Trámite: 25-INT. Licencia Ambiental

Auto No. 9674 del 02 de octubre de 2020

La Autoridad Nacional de Licencias Ambientales – ANLA - dentro del expediente LAV0012-00-2019 profirió el acto administrativo: Auto No. 9674 del 02 de octubre de 2020, el cual ordena notificar a: **JHON ALEXANDER BAUTISTA**.

El Proyecto Explotación Subterránea de Minerales Auroargentíferos Soto Norte, con una huella en superficie de 161,97 ha, planteó dos frentes de trabajo que estarían comunicados entre sí por intermedio de los túneles gemelos.

Figura 6-4 Esquema general de los vertimientos y plantas de tratamiento de agua con caudales medios para fase de construcción. El efluente de los túneles gemelos se lleva a la piscina de sedimentación.

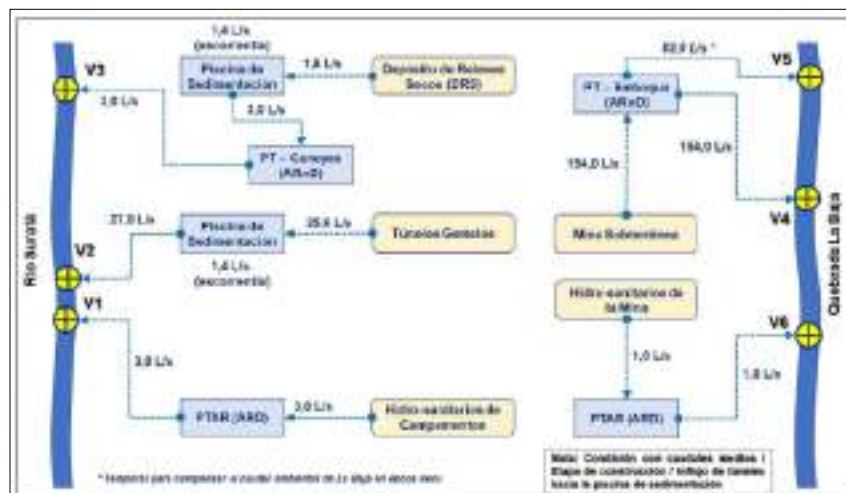
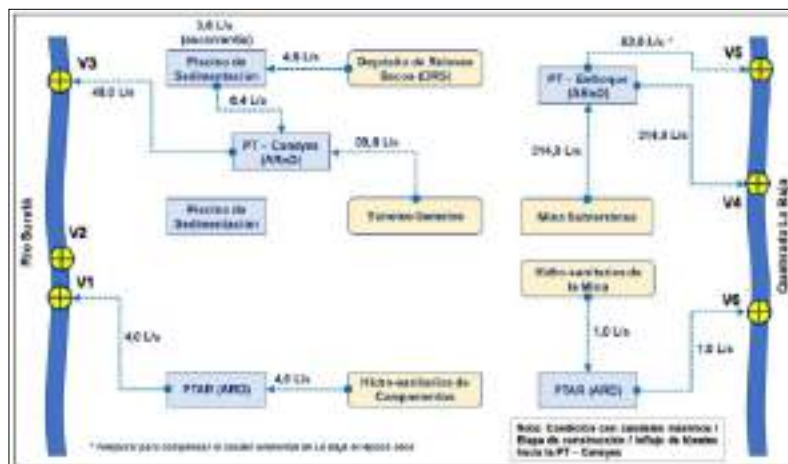
Etapas constructiva: La Sociedad plantea tres escenarios, dos de operación citando caudales máximos y medios; y otro escenario adicional de contingencia bajo condiciones promedio.

(Ver Figura Esquema general de los vertimientos y plantas de tratamiento de agua con caudales medios para fase de construcción. El efluente de los túneles gemelos se lleva a la piscina de sedimentación, Figura Esquema general de los vertimientos y plantas de tratamiento de agua con caudales máximos para fase de construcción. El efluente de los túneles gemelos se lleva a la piscina de sedimentación y Figura 6 Esquema general de los vertimientos y plantas de tratamiento de agua con caudales máximos para fase de construcción. El efluente de los túneles gemelos se lleva a la PT – Caneyes, en Concepto Técnico 6134 del 2 de octubre de 2020)

Figura 6-7 Esquema general de los vertimientos y plantas de tratamiento de agua con caudales medios para fase de operación.

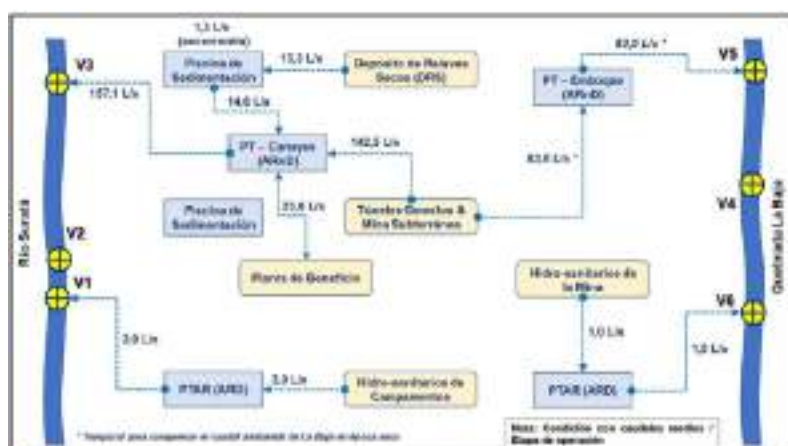
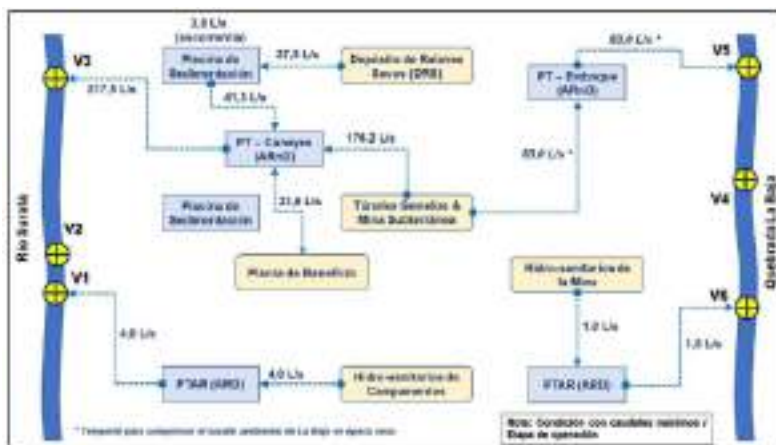
En la etapa operativa y de cierre, la Sociedad plantea el uso de cuatro puntos de vertimiento, dos en el río Suratá (V1 y V3) y dos en la quebrada La Baja (V5 y V6). El Vertimiento V1 tendría un caudal promedio de 3 l/s y 4 l/s de caudal máximo esperado, asociado a los campamentos hidrosanitarios; el vertimiento V3, recibe las aguas del depósito de relaves, Influjo de túneles y mina con caudales promedio de 157.1 l/s y máximos de 217.5 l/s; para el vertimiento V5 sobre la quebrada La Baja, se estima caudales de 85 l/s indistintamente de las condiciones de máximos o mínimos; de igual manera el vertimiento V6 que está relacionado con las actividades domésticas y manejo hidrosanitario de la mina tiene un caudal invariante de 1 l/s.

Para el vertimiento V3 se presentan inconsistencias en la modificación de la solicitud puesto que en el EIA de 2019 solicitaba 333.9 l/s, sin embargo el EIA de 2020 plantea 8.4 l/s según el FUN como máximo en túneles pero adicionalmente la Sociedad propone autorizar caudales en situaciones de contingencias que para la construcción serían de 48 l/s y para la operación podrían ser de 217.5 l/s, sin embargo, esto no se contempla en la solicitud en el FUN. Razón por la cual, esta Autoridad Nacional encuentra incosistencias adicionales derivadas de los cambios de caudales efectuados por la Sociedad, los cuales fueron modificados con motivo de los requerimientos 21 y 26 del componente hidrogeológico solicitados en el Acta 91 de 2019,

Figura 6-12 Resultados de modelación de calidad del agua para conductividad en el río Suratá en etapa constructiva (izquierda) y operativa (derecha) bajo condiciones de funcionamiento normales

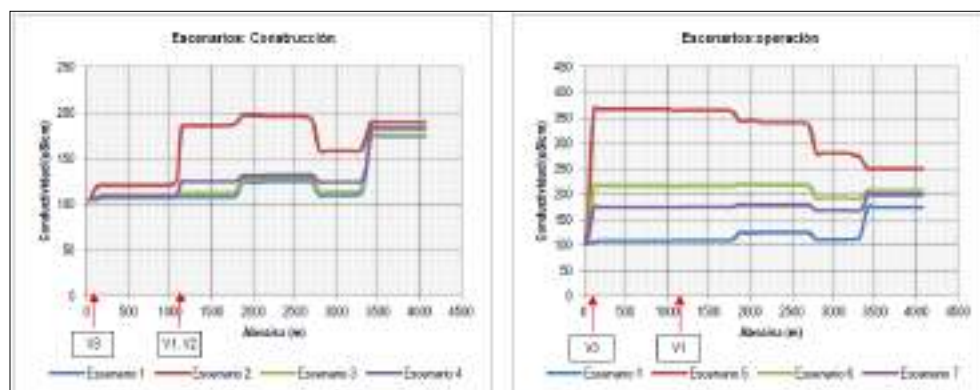
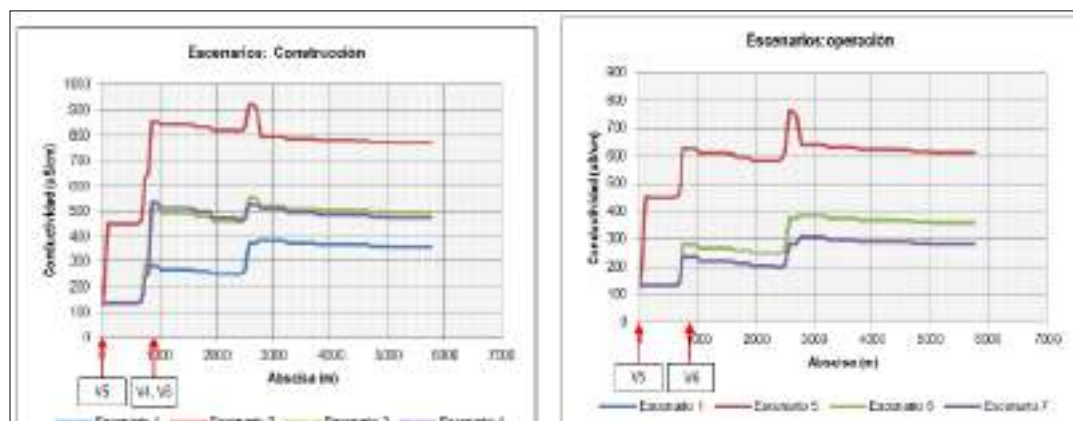
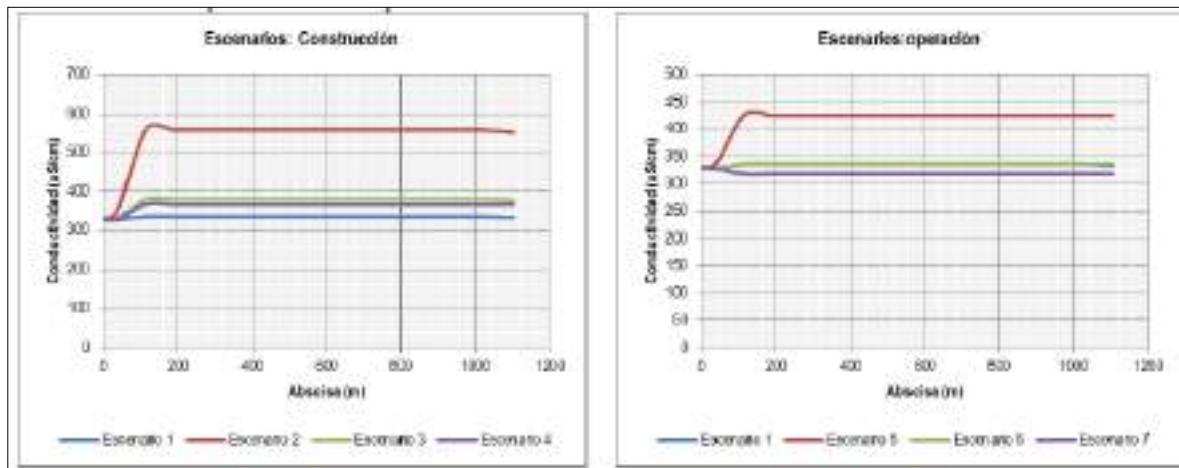
La conductividad es el parámetro que representa mayor cambio o variación de acuerdo con las modelaciones presentadas, demostrando que modificaría las condiciones incluso en el río Vetás particularmente para escenarios de bajos caudales, dado que disminuye la capacidad de asimilación del río Vetás.
